Titel	Side
Suppl bemærkninger fra Energinet vedr. fordebat om solcelle- og vindmølleprojekter - særligt område 18 syd for Farøvej. Energinets sag nr. 2301645. (image003_26.pdf)	2
Suppl bemærkninger fra Energinet vedr. fordebat om solcelle- og vindmølleprojekter - særligt område 18 syd for Farøvej. Energinets sag nr. 2301645. (image002_32.pdf)	3
Suppl bemærkninger fra Energinet vedr. fordebat om solcelle- og vindmølleprojekter - særligt område 18 syd for Farøvej. Energinets sag nr. 2301645. (image001_54.pdf)	4
Suppl bemærkninger fra Energinet vedr. fordebat om solcelle- og vindmølleprojekter - særligt område 18 syd for Farøvej. Energinets sag nr. 2301645. (Bemærkninger fra Energinet vedr. fordebat om solcelle- og vindmølleprojekter - særligt område 18 sy..pdf)	5
Suppl bemærkninger fra Energinet vedr. fordebat om solcelle- og vindmølleprojekter - særligt område 18 syd for Farøvej. Energinets sag nr. 2301645. (23_11330-8 Energinet Eltransmission Høringssvar område 18 9556428_1_1 (1) (1)_0.pdf)	9

Fra: "Thomas Rask Eriksen" <ter@energinet.dk>
Til: "Anne Møller Jørgensen" <anne.moeller@hjoerring.dk>; "Rasmus Bo Rasmussen" <rasmus.bo.rasmussen@hjoerring.dk>
Cc: "Poul Rask Nielsen" <poul.

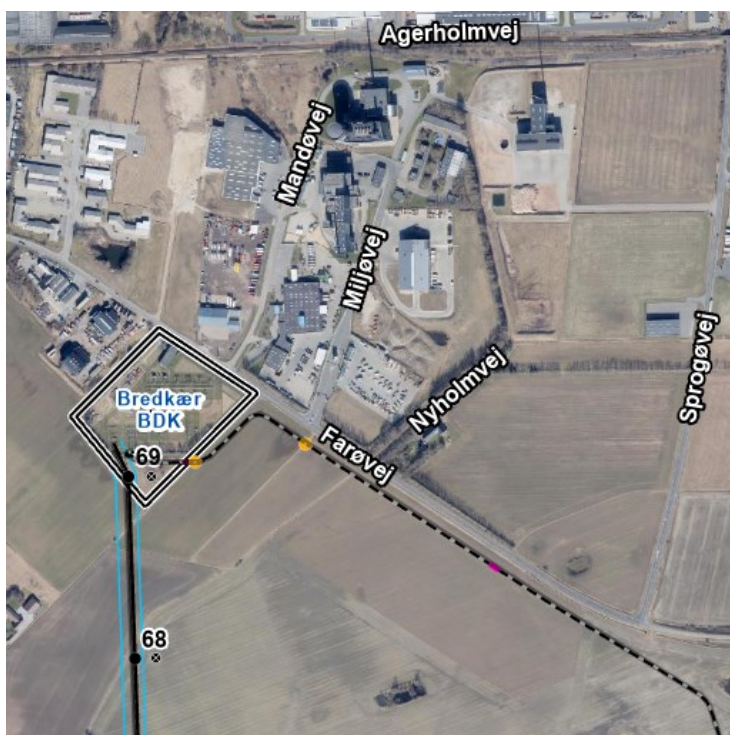
Eltransmissions anlæg i område 18

I det nedenstående kortudsnit fremgår Eltransmissions elanlæg. Eltransmission har både luftledningsanlæg, jordkabler og stationsanlæg i området:

150 kV kabel (stiplet linje)

150 kV luftledning (fuldt optrukket linje)

Eltransmission opfordrer til, at kommunen i planlægningen af området tager hensyn til mulig fremtidig udvidelse af stationen.

Sikkerhedsafstanden til luftledningsanlæg er illustreret herunder:

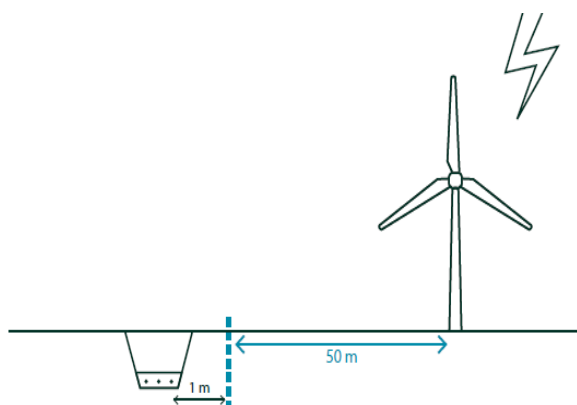
Høje objekter nær Eltransmissions **luftledningsanlæg**, bør som minimum placeres i en afstand på objektets fulde totalhøjde fra respektafstanden* langs luftledningsanlægget.

Ovennævnte anbefalede sikkerhedsafstand skal sikre, at placering af høje objekter ikke medfører en risiko for kollision med Eltransmissions luftledningsanlæg i tilfælde af havari.

Sikkerhedsafstanden til luftledningsanlæg er illustreret herunder:

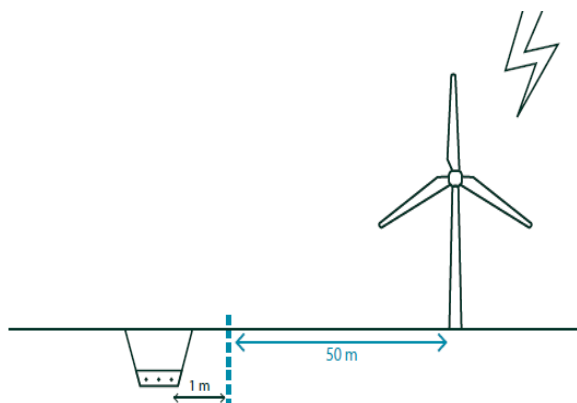
Høje objekter nær Eltransmissions **luftledningsanlæg**, bør som minimum placeres i en afstand på objektets fulde totalhøjde fra respektafstanden* langs luftledningsanlægget.

Ovennævnte anbefalede sikkerhedsafstand skal sikre, at placering af høje objekter ikke medfører en risiko for kollision med Eltransmissions luftledningsanlæg i tilfælde af havari.
